## HogoMax103-10の20L用容器の変更についてのご連絡

この度、HogoMax103-10の20L容器の変更のご連絡となります。

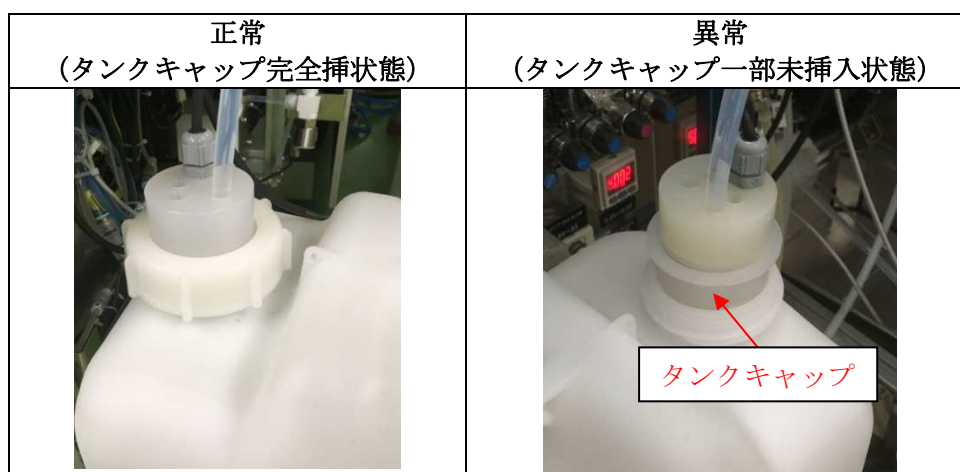
HogoMax103-10 20L容器を装置の吸引用配管から繋ぎこむと、20L容器によっては一部タンクキャップが入り切らないことが分かりました。

タンクキャップが確実に入るようにHogoMax103-10 20L容器の仕様を変更します。

- ・口部内径  $\phi$  50mm 仕様

- ・口部内径  $\phi$  52mm 仕様
